ORD: N° 1602/551 /2019
ANT.: ING. DOM N° 108/2019.
MAT.: REMITE ACTA DE RECHAZO.
UBICACIÓN: CACIQUE MILLALAUCO N° 3770.
ROL: 1556-13.

A través del ING. DOM N° 108/2019 de fecha 11.04.2019 se ha solicitado la aprobación de "Recepción Definitiva de Permiso de Edificación" para la propiedad ubicada en **CACIQUE MILLALAUCO N°3770**, con destino **HABITACIONAL**.

INFORME DE VISITA RECEPCIÓN DEFINITIVA.

ANTEJARDIN – CUBIERTA METALICA NO DECLARADA

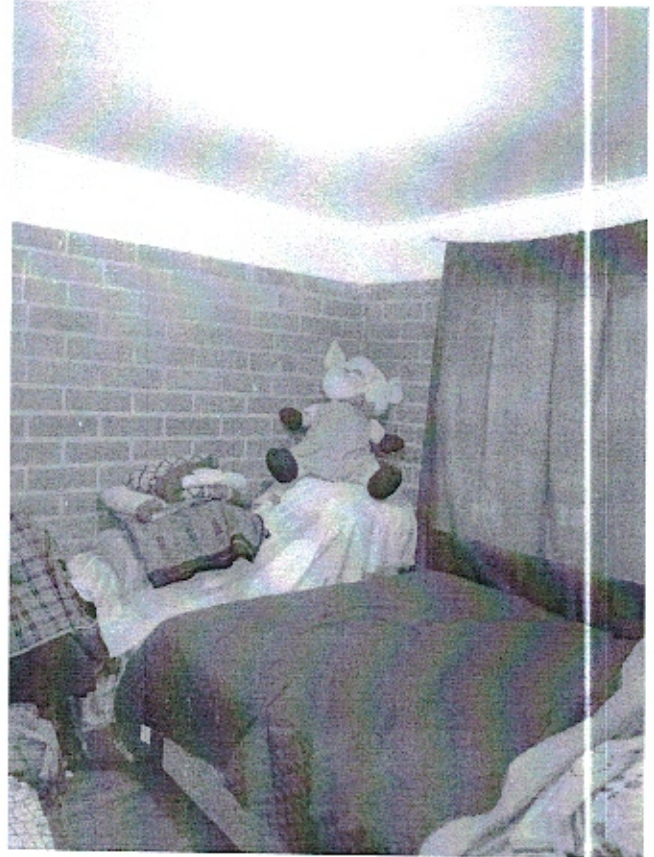
- Se observan en el antejardín (entre la línea oficial y la línea de edificación), edificaciones que no corresponden a lo aprobado en el Permiso de Edificación a recepcionar correspondiente a una cubierta metálica.
- La edificación presenta diferencias de tipología, con una distribución de recintos distinta, respecto a lo graficado en el Permiso de Edificación aprobado y correspondiente a la propiedad visitada, por lo que previo a la solicitud de Recepción Final, se deberá solicitar una Modificación de permiso conforme al Art. 5.1.17 de la OGUC.

PLANTA DE EMPLAZAMIENTO

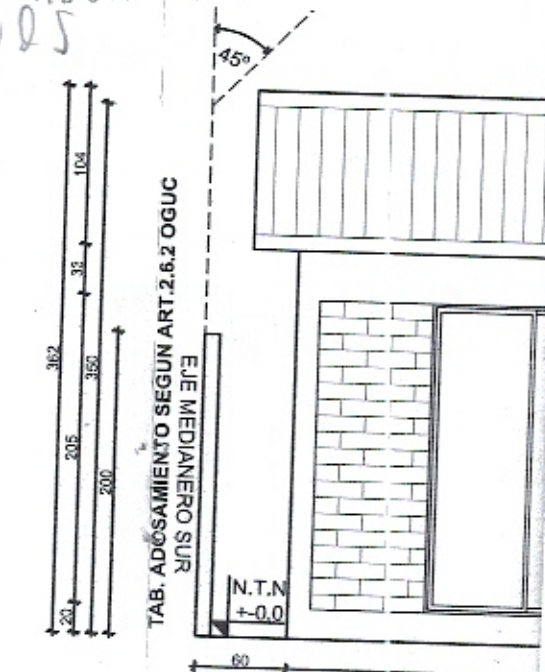
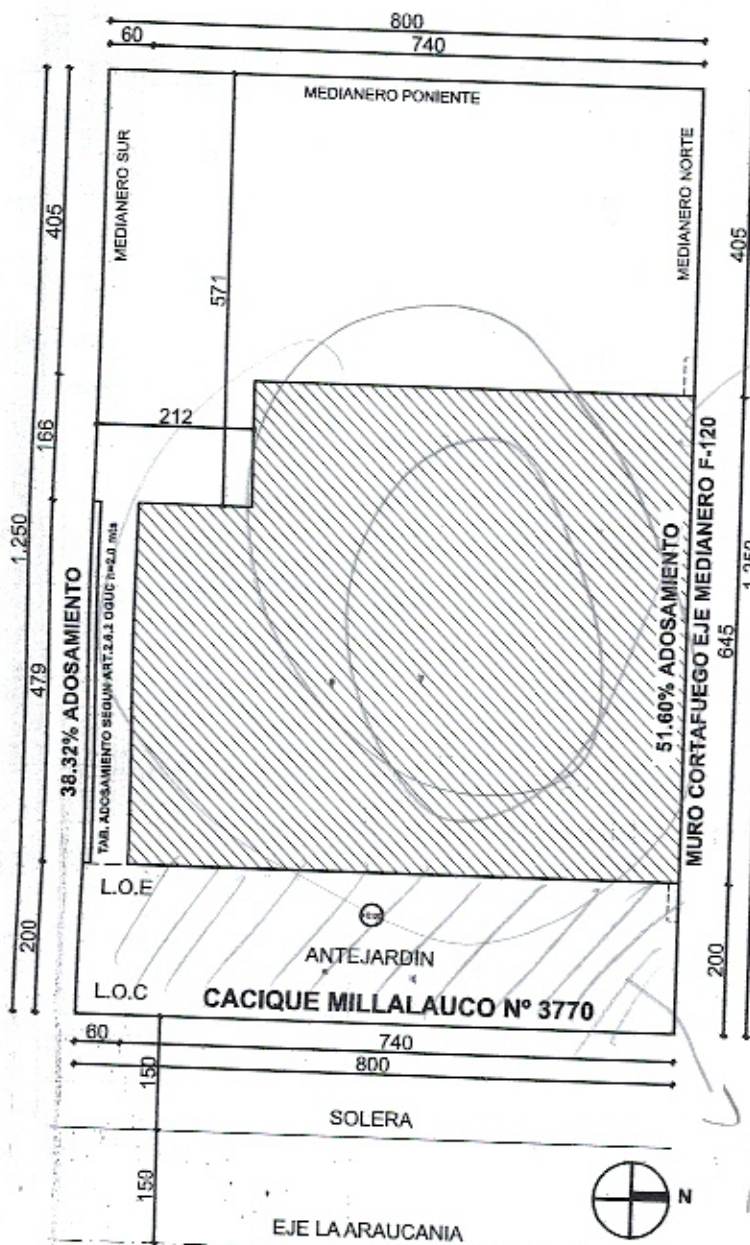
TIPOLOGIA DISTINTA

A INFORMAR EN PLANS

debe presentarse M.P. y luego R.D.

ESTRUCTURA METALICA

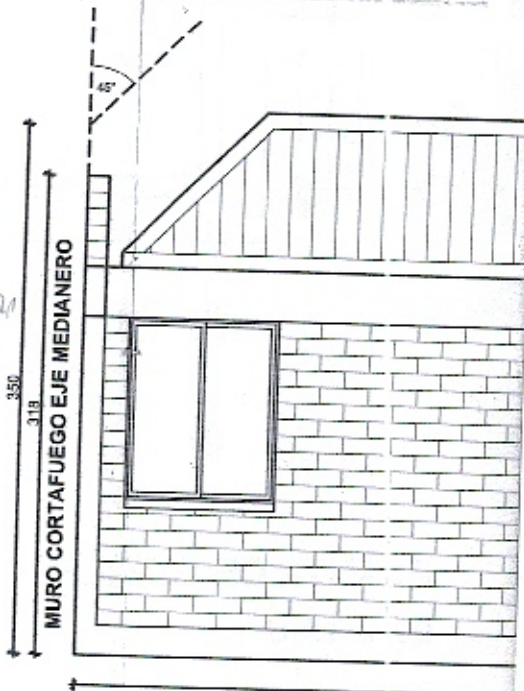
- Se observan en el antejardín (entre la línea oficial y la línea de edificación), edificaciones que no corresponden a lo aprobado en el Permiso de Edificación a recepcionar correspondiente a una cubierta metálica.
- La edificación presenta diferencias de tipología, con una distribución de recintos distinta, respecto a lo graficado en el Permiso de Edificación aprobado y correspondiente a la propiedad visitada.
